川内1号機 廃棄物搬出設備設置工事 設計及び工事計画認可申請に係る設計変更の概要について

1. 概要

廃棄物搬出建屋の位置変更について

設計及び工事計画認可申請	第 7-1-5 図
川内原子力発電所第 1 号機	
その他発電用原子炉の附属施設 火災防護設備に係る機器の配置を明示した図面 (消火設備) (1/3)	
九州電力株式会社

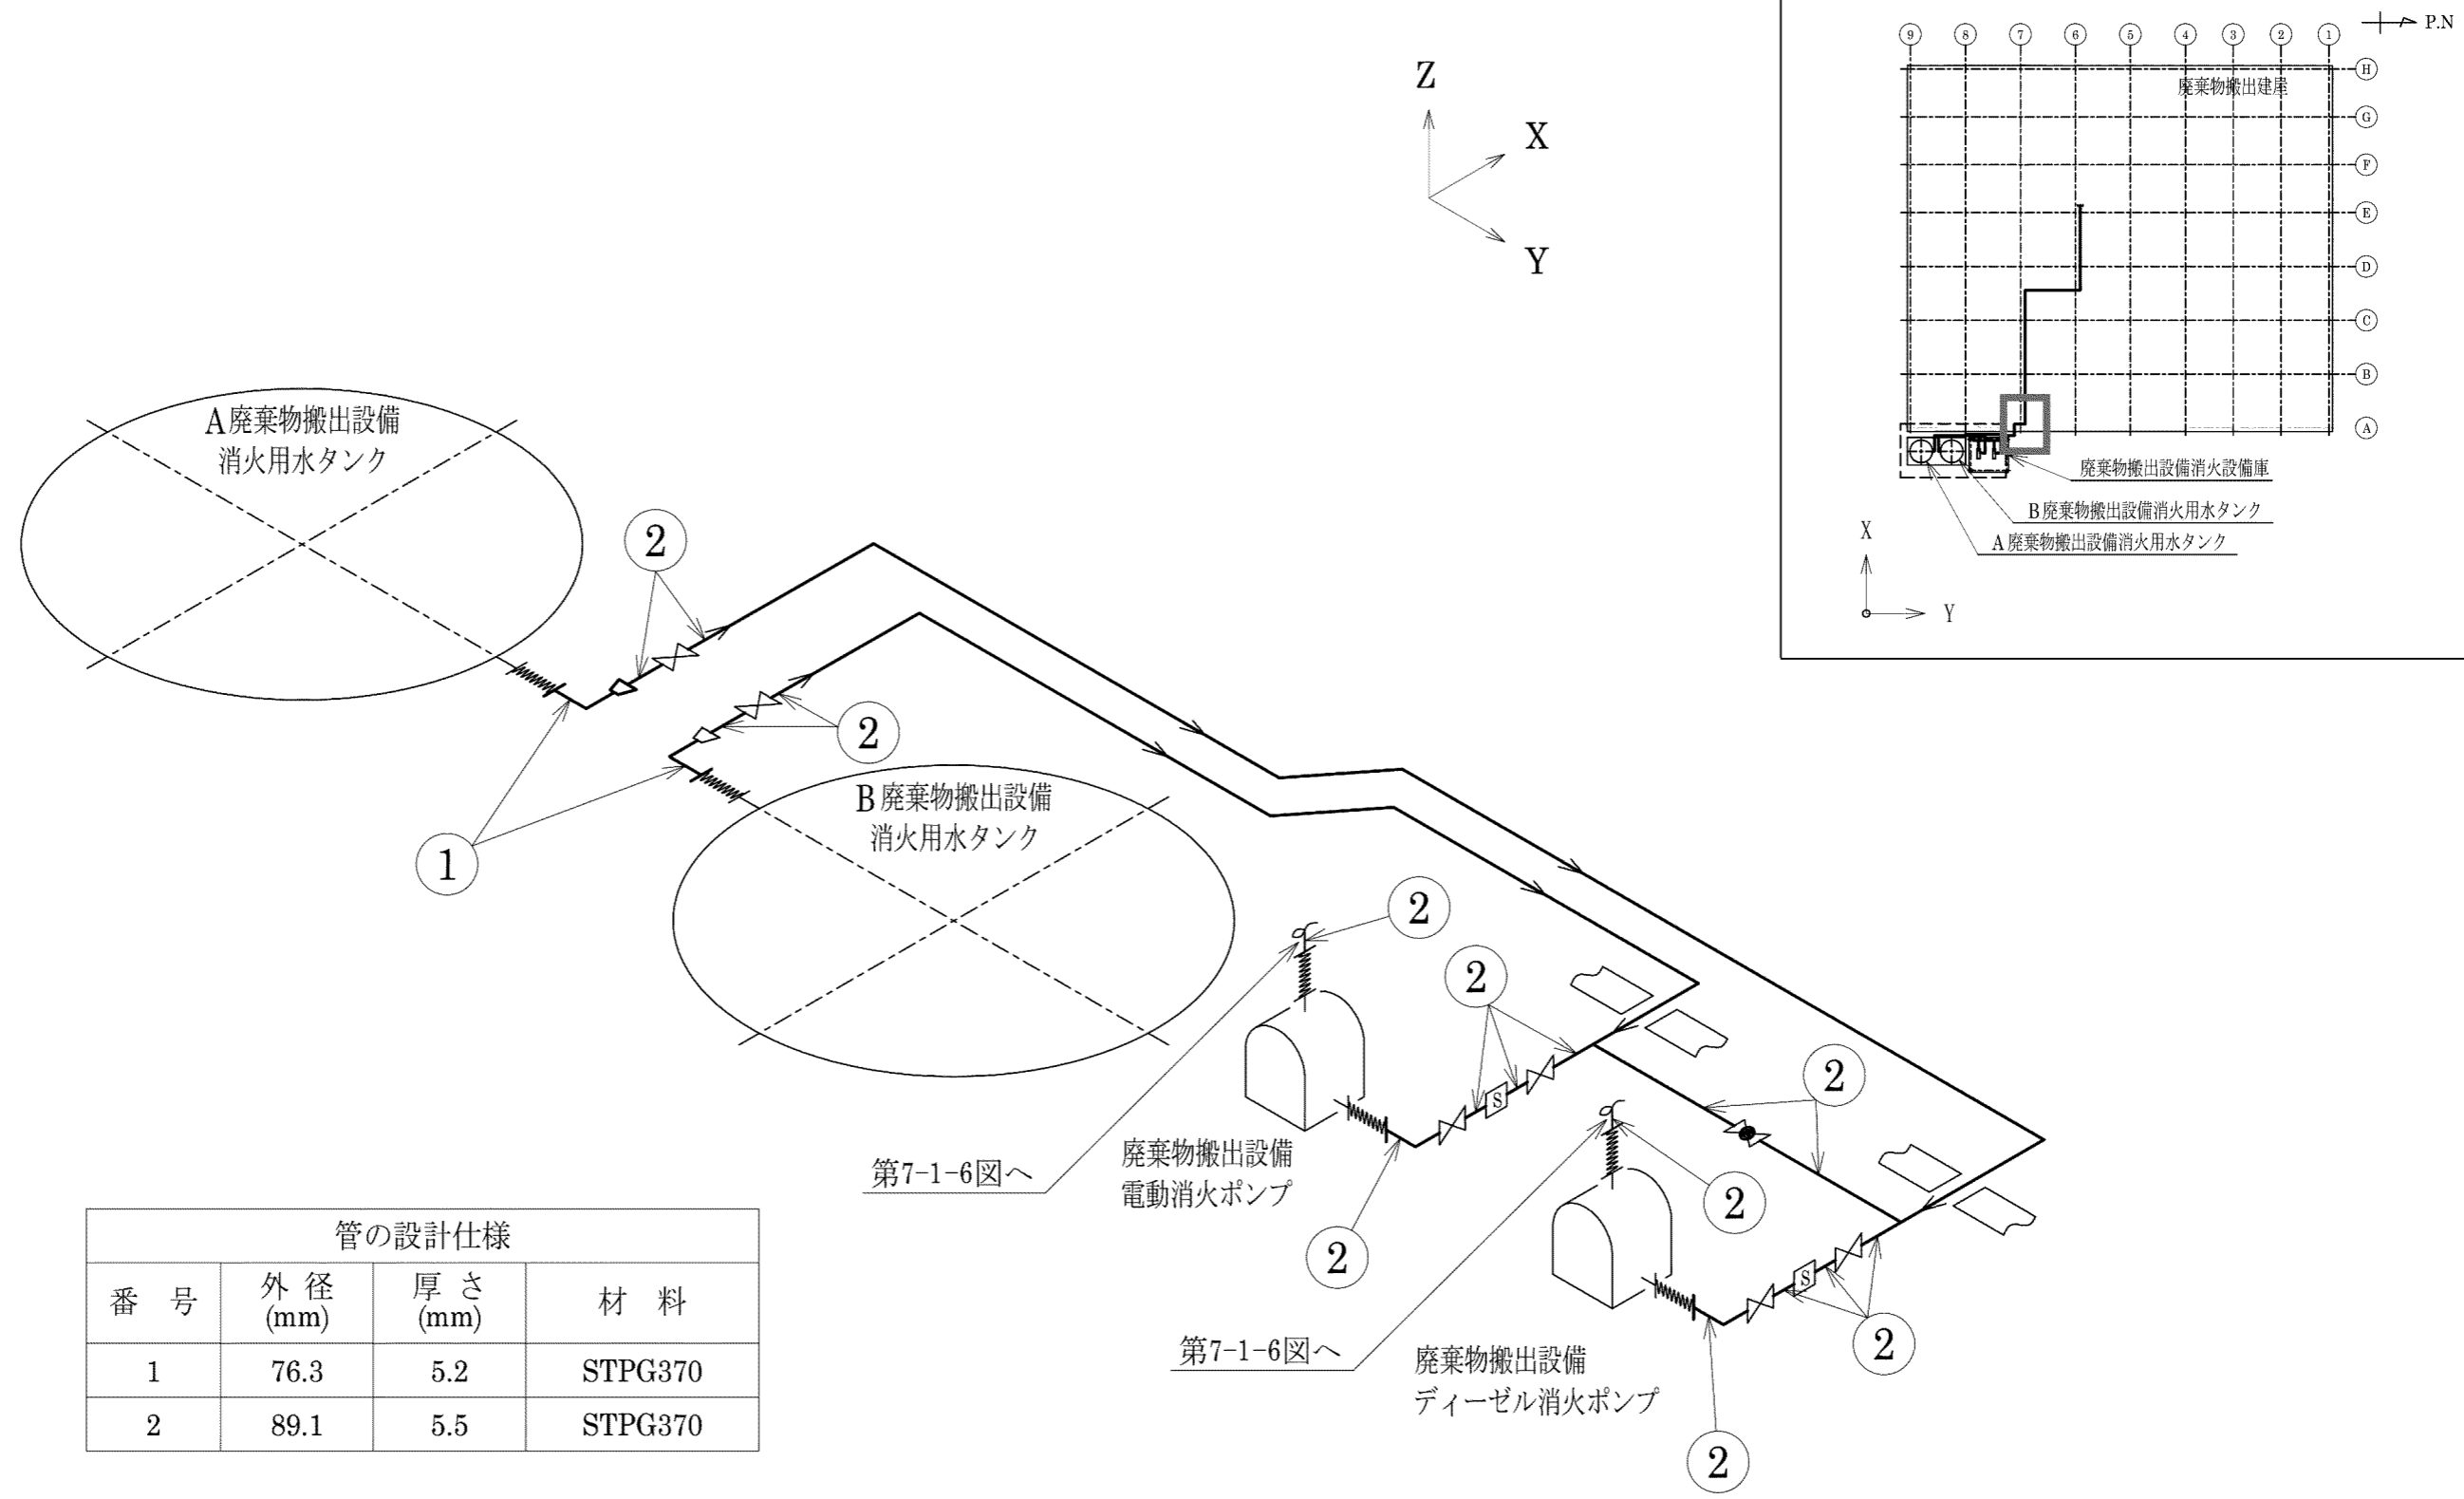
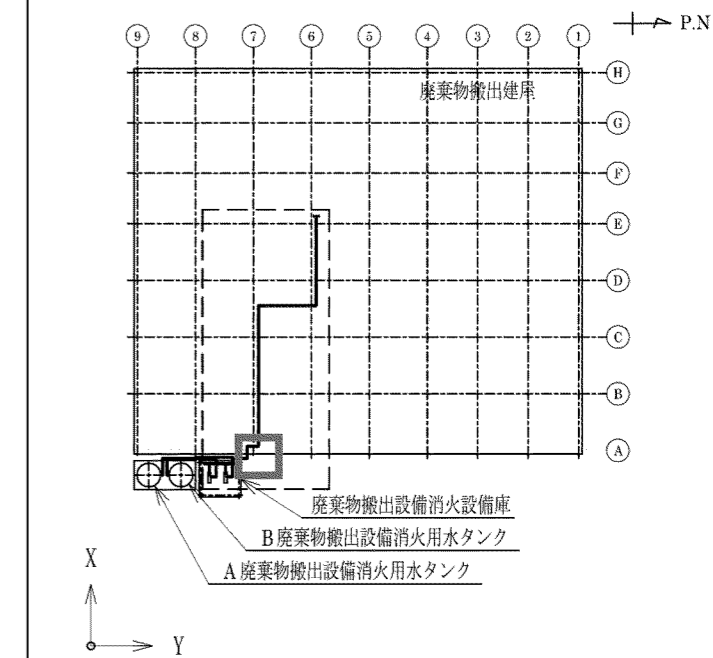
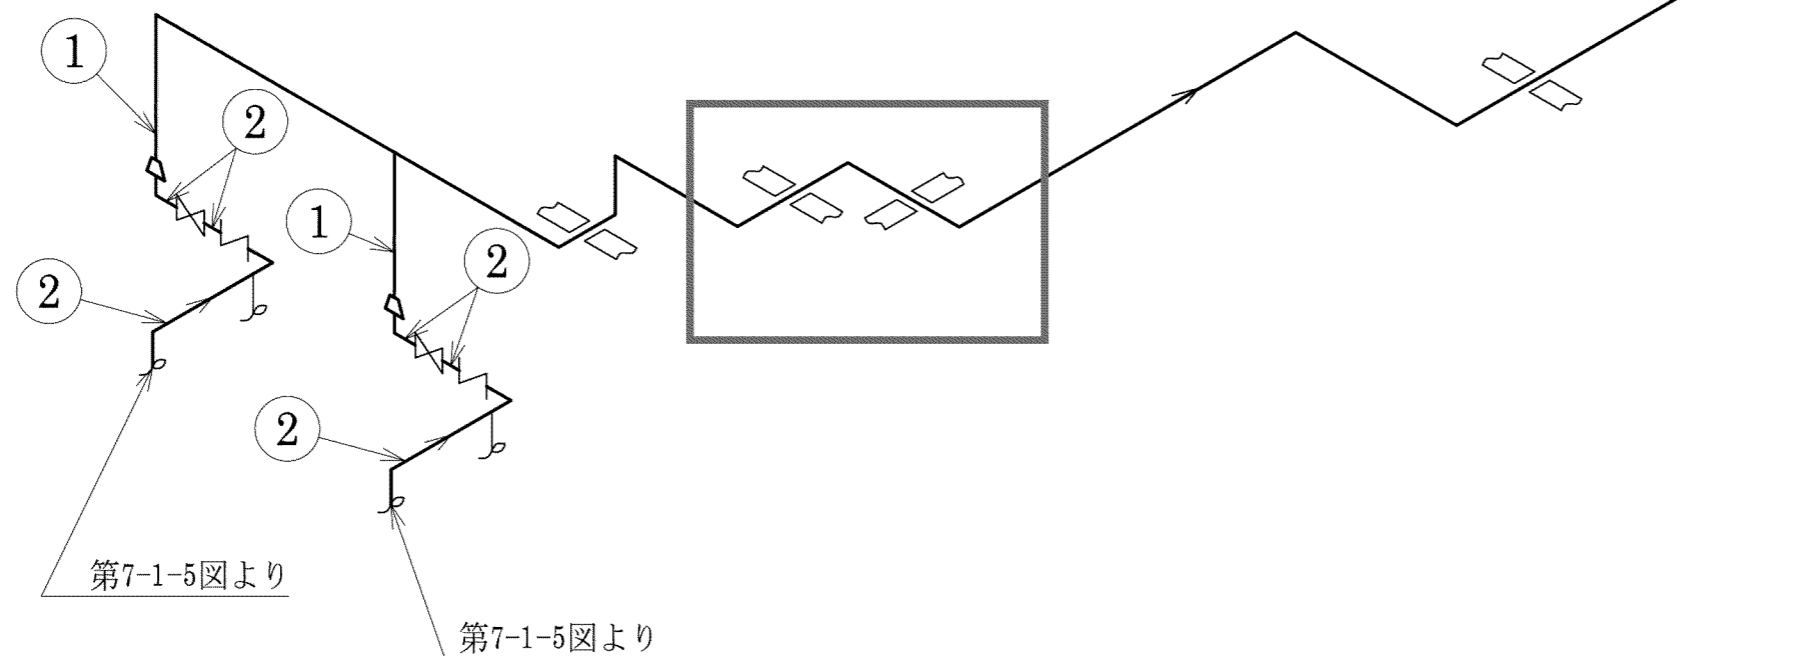
消火系統配管について、建屋内の機器配置を踏まえ、壁貫通部の位置を変更したため、一部配管ルートを見直した。

このため、別紙5に示す設工認申請書の配置図を変更し、最新の状況を反映する。
